2024年7月号 担当：受発注センターB

株式会社 大五

ハウジング商品連絡

フロントオープン食洗
基本設備例

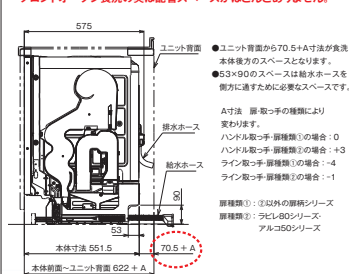
フロントオープン食洗の奥は配管スペースがほとんどありません。

食洗機の奥は約70mmのスペースしかありませんので、このスペースで
配管が出来るかを確認していただき、現場で判断をお願いします。

設備は基本位置に立ち上げて
ください。

内装ドア 引戸枠 仕様変更のご連絡

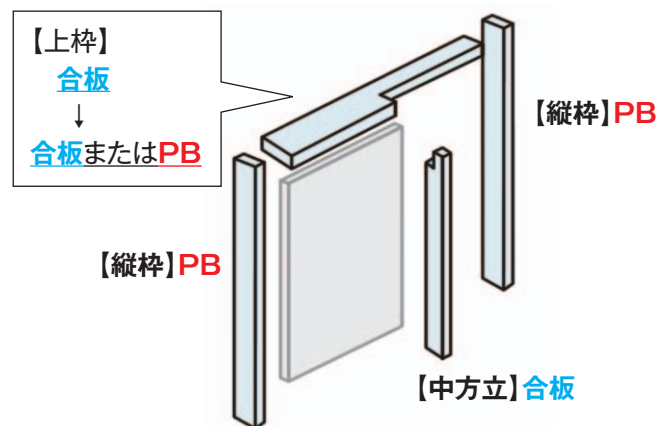
- ①内装ドア引戸枠に関して、安定供給のため、上枠基材に**合板**と**パーティクルボード**を併用します。
 ②上記に伴い、上吊りレール保持力確保の観点から、上レール固定ねじの仕様変更を行います。
 施工後は、現行仕様と差異はありません。

- ①引戸枠の上枠で使用している基材について、
“合板”に加え **“パーティクルボード”**を追加併用いたします。

- ②上吊りレール固定ねじについて、保持力確保のために
 躯体下地まで確実に届かせるよう、L=25からL=45に変更します。

現 行	変 更
特平 $\phi 4 \times 25$ 、タツピンねじ	特平 $\phi 3.8 \times 45$ 、ハイローねじ
補修部品品番:MDG9061	補修部品品番:MDG9062
